REPUBLICA DE CHILE
COMISIÓN DE EVALUACIÓN
REGIÓN DE ANTOFAGASTA

DA INICIO A PROCEDIMIENTO DE REVISIÓN DE LA RESOLUCIÓN DE CALIFICACIÓN AMBIENTAL N° 290, DE FECHA 7 DE SEPTIEMBRE DE 2007, DEL PROYECTO “CENTRAL TERMOELÉCTRICA ANGAMOS” CONFORME A LO DISPUESTO EN EL ARTÍCULO 25 QUINQUIES DE LA LEY N°19.300, SOBRE BASES GENERALES DEL MEDIO AMBIENTE.

RESOLUCIÓN EXENTA N°0173/2021

ANTOFAGASTA, 11 de mayo de 2021

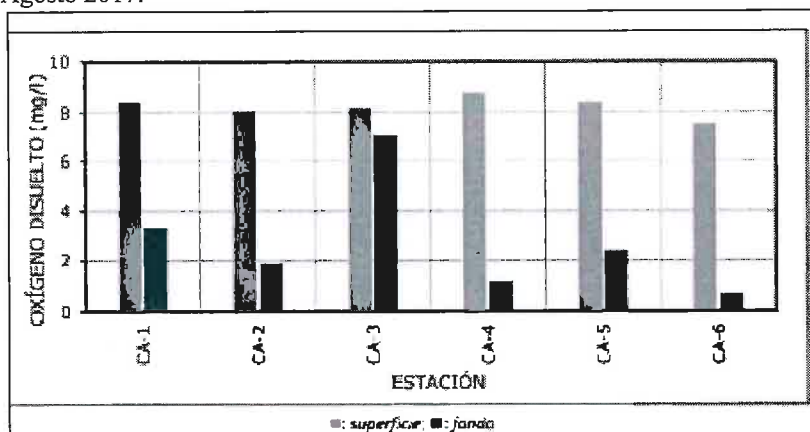
9.3.3. Variación de Oxígeno Disuelto: que, comparando los antecedentes de la línea de base del Proyecto con aquellos aportados por los solicitantes, es posible señalar que, en consideración a la Tabla 5.3.4.6 del capítulo 5 del EIA Central Termoeléctrica Angamos “Valores máximos, Mínimos y promedio de salinidad, temperatura y oxígeno disuelto medidos con CTDO”², es posible indicar que, conforme a la información publicada en relación al Oxígeno Disuelto por la SMA³, así como por los solicitantes, el parámetro Oxígeno Disuelto en la columna de agua, ha tenido una variación en relación a la Línea de Base, en razón de que, es posible apreciar una variación sustantiva del parámetro analizado, al registrarse valores bajo los 4 mg/l de Oxígeno Disuelto en 5 puntos de muestro. Lo anterior genera condiciones que permiten la posibilidad de provocar situaciones de anoxias o hipoxias (en caso de que los niveles de Oxígeno Disuelto se encuentren bajo los 5 mg/l), de manera que, puede producirse la muerte masiva de organismos anaerobios o desaparición de organismos.

De esta manera, se cumple con el requisito estipulado en el artículo 25 quinquies de la Ley N°19.300, dado que el impacto en relación al compuesto evaluado se encuentra generando un aumento significativo en la extensión, magnitud o duración de los impactos ambientales asociado a la variable calidad de agua de mar, siendo necesario revisar la variable evaluada.

Figura 4.9. Cloro libre residual en la columna de agua. □: No detectado
■: superficie; ■: fonda.

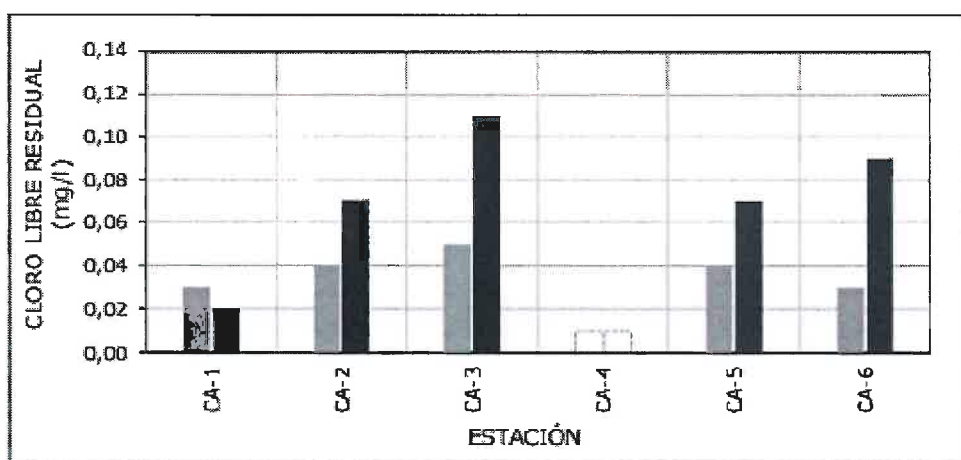
9.3.4. Variación de Cloro Residual: que, conforme a lo indicado en la línea de base del EIA del Proyecto, específicamente en el capítulo 5 sobre línea de base Medio Marino, punto 5.3.4.3, en el cual se señala que las aguas analizadas “no presentan signos de acidez y muestran ausencia de cloro residual y aceites y grasas...”, junto a la información contenida en la “Guía CONAMA para el establecimiento de las normas secundarias de calidad ambiental

para las aguas continentales superficiales y marinas” (Tabla 3), en la cual se señala para los parámetros tóxicos no acumulativos para el cloro libre residual, se espera que para que el agua presente condiciones de buena calidad, el parámetro en comento debe presentar una concentración inferior a 0,002 mg/l. En consideración a lo anterior, conforme a los Informes aportados por la SMA, es posible señalar que las concentraciones de cloro libre residual han mostrado un comportamiento en aumento predominante desde el año 2014, y que a la fecha no muestran disminución, sino, más bien, inestabilidad en las concentraciones, de manera que, las concentraciones de cloro han variado sustantivamente según lo descrito en la línea de base del Proyecto. Lo anterior se encuentra en conformidad a los reportes registrados por la SMA, conforme a la siguiente tabla:

Que, de esta forma, la variación de cloro residual ha variado sustantivamente conforme a lo descrito en la línea de base, cumpliendo con el requisito estipulado en el artículo 25 quinquies de la Ley N°19.300, Lo anterior en consideración al aumento significativo en la extensión, magnitud o duración de los impactos ambientales asociado a la variable calidad de agua de mar, siendo necesario revisar la variable evaluada.
